**Avis de la Mission Régionale d'Autorité environnementale
de Nouvelle-Aquitaine sur le projet de centrale photovoltaïque au sol
« Centrale solaire des pins »
à Labouheyre et Solférino (40)**

n°MRAe 2023APNA59

dossier P-2023-13860

Localisation du projet : Communes de Labouheyre et Solférino (40)
Maître(s) d'ouvrage(s) : Société H2HAIR
Avis émis à la demande de l'Autorité décisionnaire : Préfète des Landes
En date du : 3 mars 2023
Dans le cadre des procédures d'autorisation : Permis de construire
l'agence régionale de santé et le préfet de département au titre de ses attributions dans le domaine de l'environnement ayant été consultés.

Figures n° 3 et 4 – Présentation du projet et de ses aménagements – (source étude d'impact pages 35 et 36).

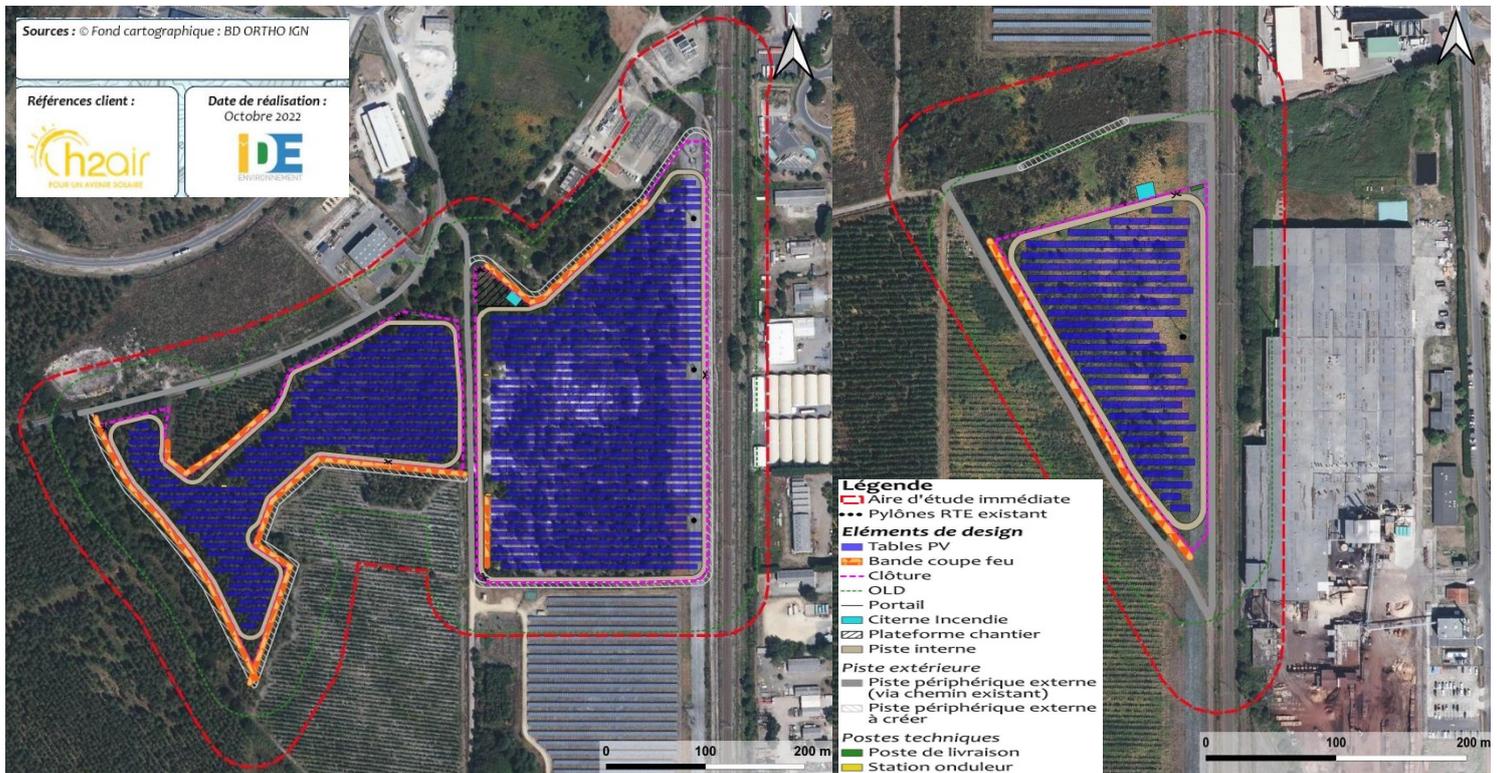
Le maître d'ouvrage prévoit l'installation de 23 530 modules photovoltaïques. La surface totale couverte par les panneaux est d'environ 7,06 ha. Les structures seront fixes et inclinées de 15 à 25°. Le dossier indique page 40 que le point le plus bas sera à 2,6 m du sol et que la hauteur des panneaux sera de 2,6 à 3 mètres maximum (page 42). **La MRAe recommande de confirmer les hauteurs maximum et minimum sous panneaux, les données fournies ne semblent pas cohérentes entre elles.**

îlots seront majoritairement ancrées au sol à l'aide de pieux battus. Une incertitude demeure quant au type de support à mettre en œuvre sur une petite zone située au centre de l'îlot Nord pour laquelle une pollution aux hydrocarbures et HAP² a été détecté. Le dossier indique que les terres polluées pourraient être soit excavées puis traitées (sur site ou hors site) et bénéficier *a priori* d'ancrages sur pieux comme sur le reste du site, soit non traitées. Dans cette dernière hypothèse, des structures porteuses des tables, de type longrines ou gabions seraient utilisées de manière à ne pas décaisser le sol ce qui risquerait d'entraîner une pollution du sous-sol. Le type de fondation choisie pour le projet sera déterminé par les résultats d'une étude à mener en amont du chantier (pages 275 et 276 ; une carte page 276 matérialise par ailleurs la zone de recours potentiel à des longrines). **La MRAe recommande de préciser dès que possible les résultats de l'étude géotechnique et la solution d'ancrage retenue, en lien avec le mode de gestion adopté quant à la partie polluée de site. Une partie des analyses relevant de l'évaluation environnementale du projet dépendent de ces éléments.**

Figures n° 7 et 8 – Cartographies de synthèse des enjeux faunistiques au sein du projet (source : étude d'impact pages 190 et 192)

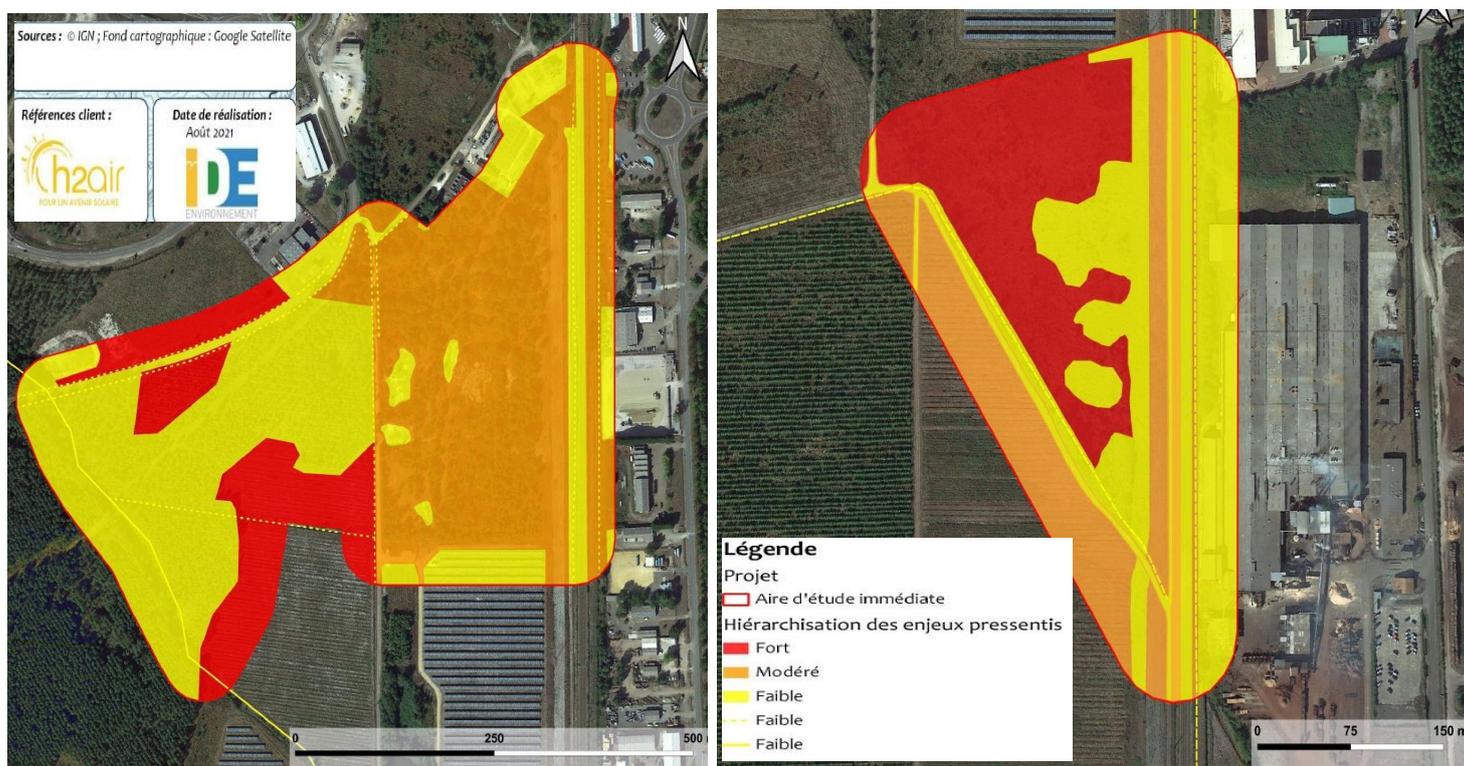
La justification des niveaux d'enjeux attribués (cf page 134 et suivantes) mérite d'être clarifiée. Ils semblent déterminés, au-delà du statut de protection de l'espèce considérée, par son niveau de « patrimonialité » (ie son classement régional en termes de vulnérabilité). La MRAe considère qu'un statut de protection de niveau national ou européen confère une responsabilité particulière aux secteurs où cette espèce reste présente, quelle que soit son abondance ou sa vulnérabilité au niveau régional ou local.

La MRAe recommande d'étayer la justification des niveaux d'enjeux retenus. Elle considère que l'étude sous-estime les niveaux d'enjeux vis-à-vis des espèces qui relèvent de la réglementation relative aux espèces protégées.
